【添付資料 14】 受入状況にかかる資料（2 月 26 日配膳室等調査対象）

■ 受入施設チェックリスト<訪問調査>

No. 6 童浦小学校外部写真

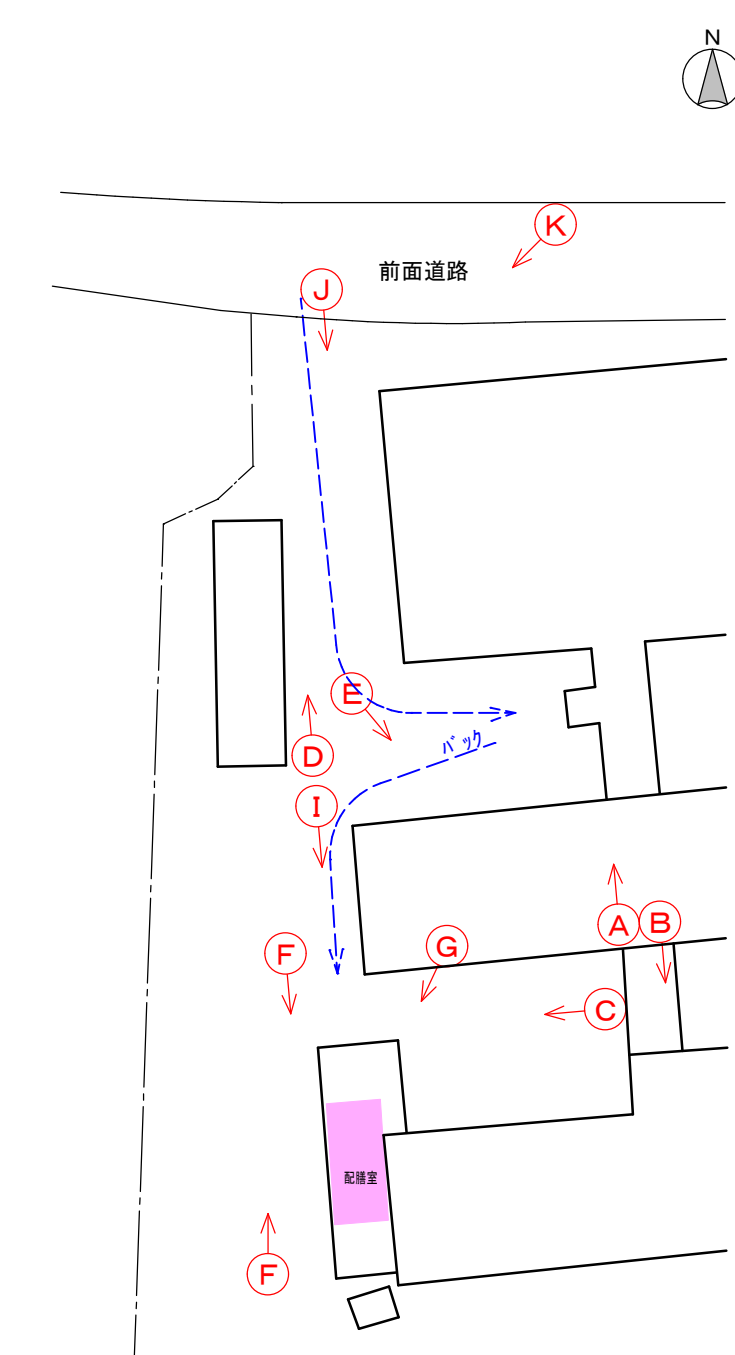
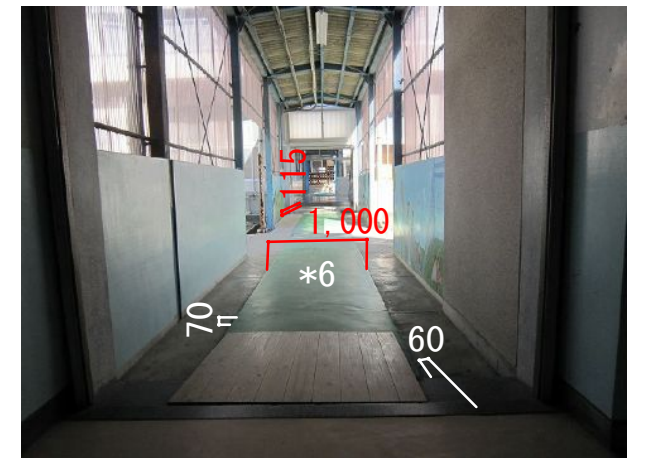
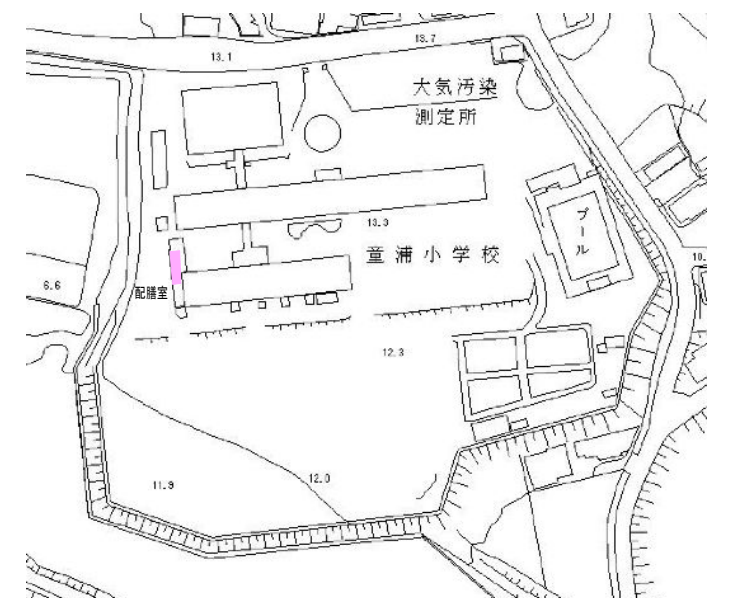
1.現況の給食方式について	備考
配膳室へ搬入された配送コンテナから児童が直接取出し手運びします。	
2.必要と思われる主な改築内容	
3の検討結果による。	
3.その他検討を要する事項	
1)配膳室にて配送コンテナから直接児童が食缶等を取り出していますが、15学級の生徒が同時に取りに来るには配膳室が狭いと思われます。 2)コンテナの搬入口からヘビが入ってくる時があるとの事でしたので、網戸を設置した方が良いと思われます(外部写真*1)。また、廊下への出入口に網戸が有りません。出入口扉を開放して使用する場合は網戸を設置した方が衛生的に良いと思われます。 3)建て増しをした部分の壁に隙間があり、また網戸の閉まりが悪く隙間ができる為、修繕した方が衛生的に良いと思われます。(内部写真*2) 4)手洗いとシンクが兼用の為、手洗いを設置した方が衛生的に良いと思われます。(内部写真*3) 5)職員がいない場合は、奥にある台車を業者が下足のまま中に取りに入る事がある為、靴の履き替え場所を設定し、業者用の手洗いを設置した方が衛生的に良いと思われます。 6)配膳用のトレイ等を置く棚(果物兼用)の下段高さはH15cm程度で低い為、あまり衛生面で望ましくないとされます。(内部写真*4)	
4.学校からの伝達	
・上記1)について、約12人×15学級が重なって取りに来る為、かなり狭いと感じています。 ・給食室東側の中庭に下足入れのある学年の動線と配送トラックの動線が、特に給食後の改修時間に重なる為、児童が轢かれそうになり危険だと感じています。(外部写真*5) ・児童が食缶等を運ぶ際に通る渡廊下の床に段差が有り、巾が1m程度しかない為、すれ違う際に危険です。(外部写真*6) ・各学級の配膳台の高さが、低学年には高すぎます。H55～60cm程度ですが、その上に食缶を載せると、よそい難くなります。	
5.その他

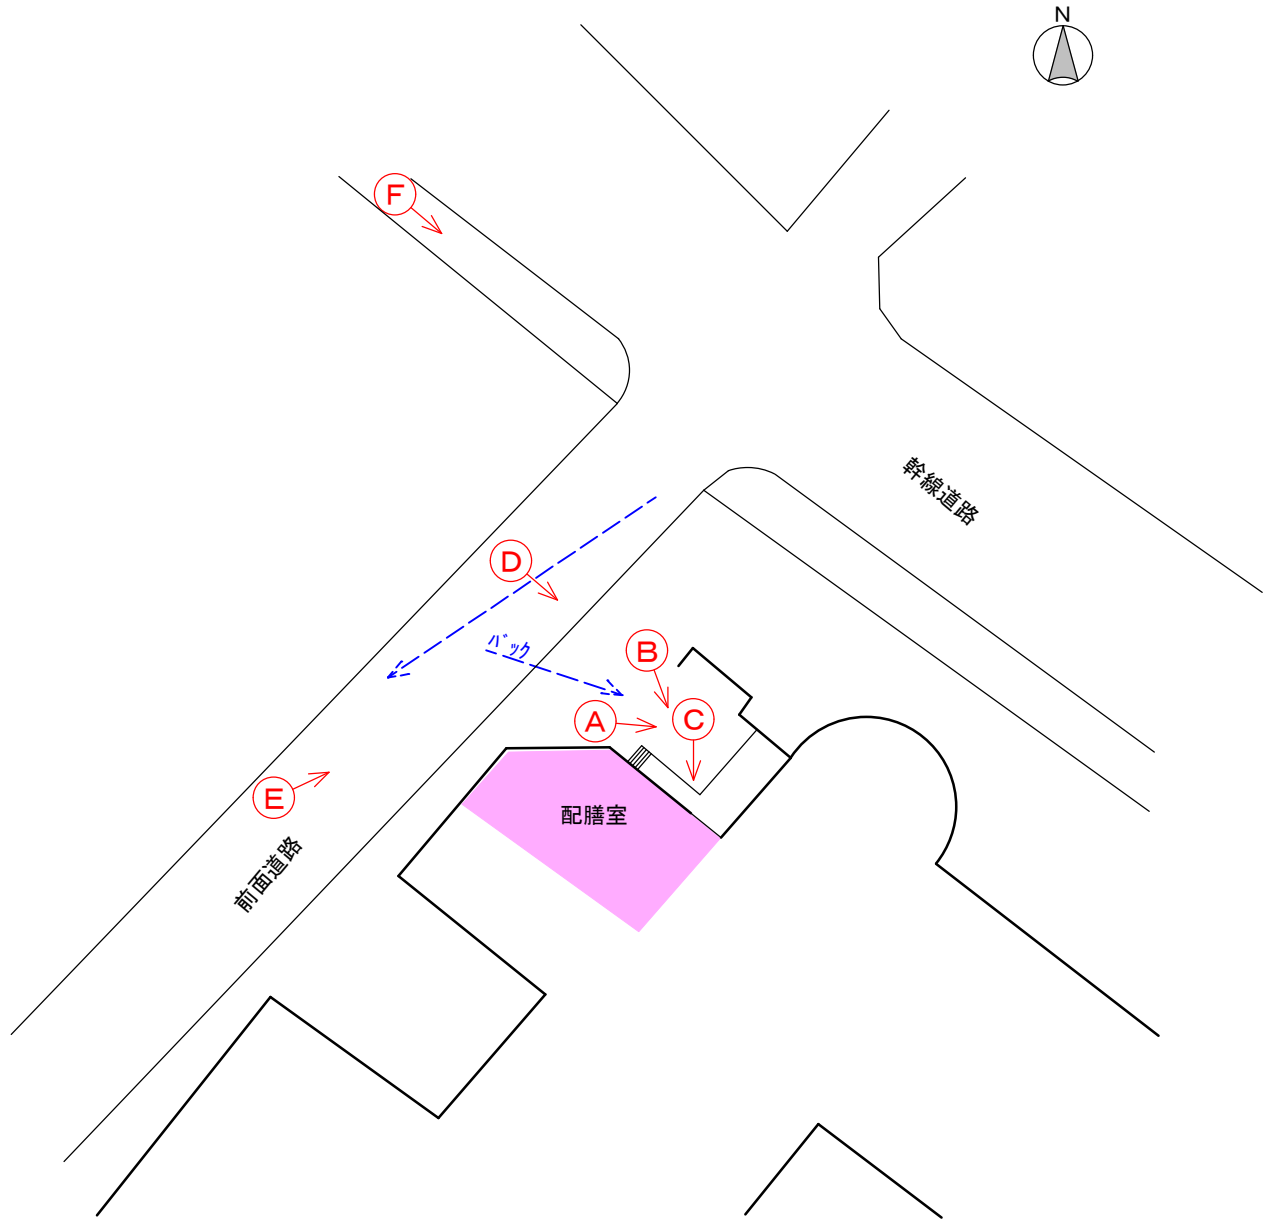
1.現況の給食方式について	備考
配送コンテナが他校と兼用なので配送トラックの中で、食缶・食器等のみ取り出し、プラットフォームを通って職員が配膳室に手運びし、運搬車へ積替えて給食室へ運んでいます。4・5人の職員が2階でたまに食事をするときは、小荷物専用昇降機は使用せず、階段を利用して一膳ずつ運んでいます。	
2.センター方式に移行する際必要と思われる主な改築内容	
3の検討結果による。	
3.その他検討を要する事項	
1) 配送トラックの中で、食缶・食器等のみ取り出している為、配車計画の検討が必要と思われます。 2) 配膳室内の壁の塗装が剥がれているところが有り衛生上補修をした方が良いと思われます。(内部写真*1) 3) 食缶等の搬入口の網戸が破れていますので修繕が必要です。また、廊下への出入口に網戸が設置されていませんので、出入口を開放して使用する場合は、網戸を設置した方が衛生的に良いと思われます。	
4.保育園からの伝達	
・配膳室FLから保育室FLが22cm程度下がっており、配膳室出入口にスロープが設置されているが、勾配がきつい為、職員が危険だと感じています。(内部写真*2)	
5.その他

No. 22 田原中学校外部写真

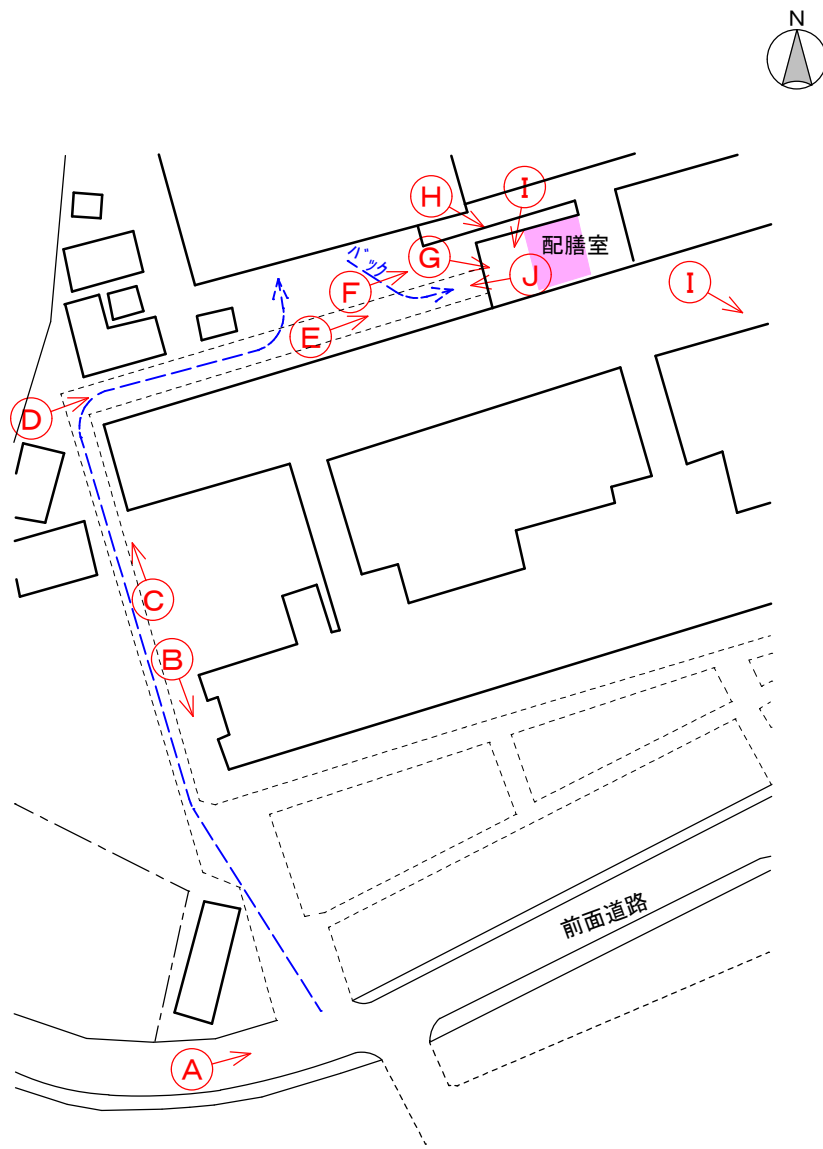
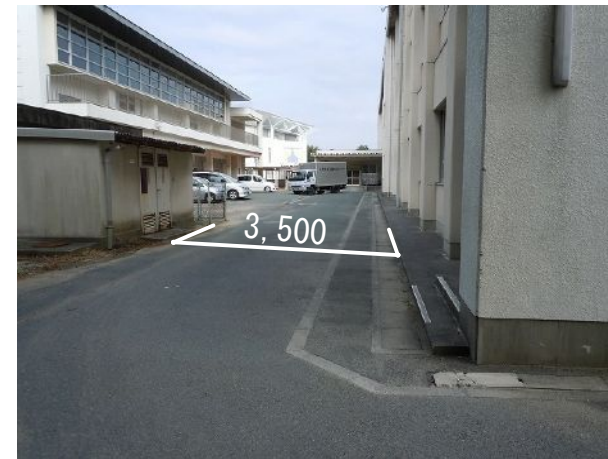
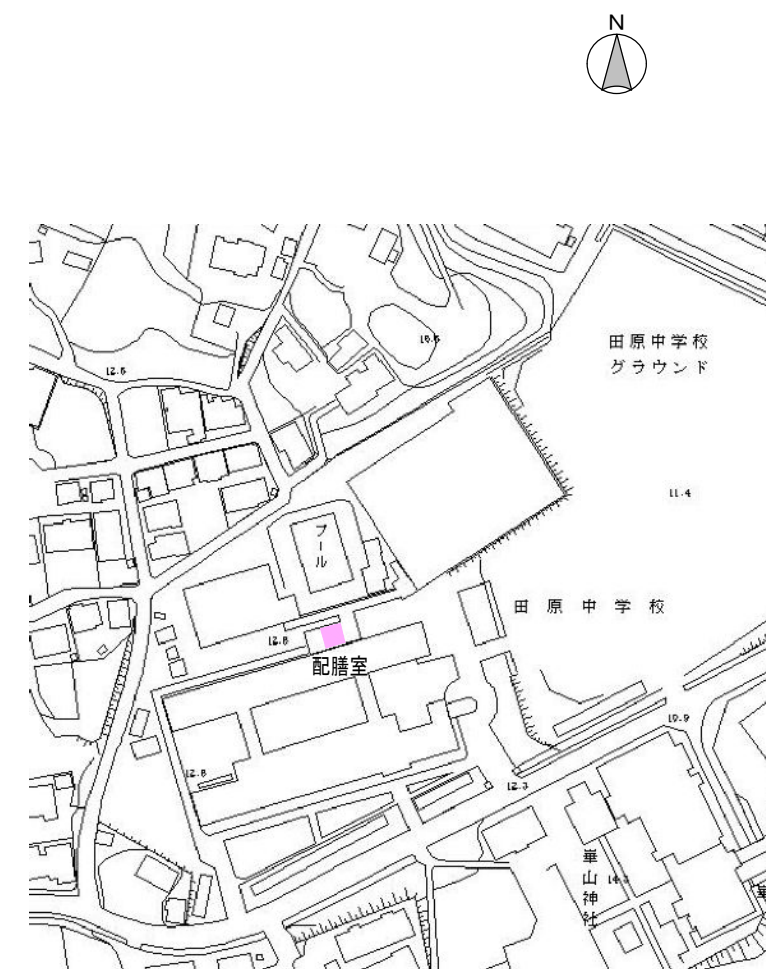
1.現況の給食方式について	備考
配膳室へ搬入された配送コンテナから生徒が直接取出し手運びしています。	
2.必要と思われる主な改築内容	
3の検討結果による。	
3.その他検討を要する事項	
1)床の排水枥から、ごきぶりの侵入が確認されています(聞取)。また、臭気が上がってきて不衛生な為、防虫網やトラップの設置等の改修をした方が良いと思われます。 (内部写真*1) 2)手洗いとシンクが兼用の為、手洗いを設置した方が衛生的に良いと思われます。	
4.学校からの伝達	
5.その他
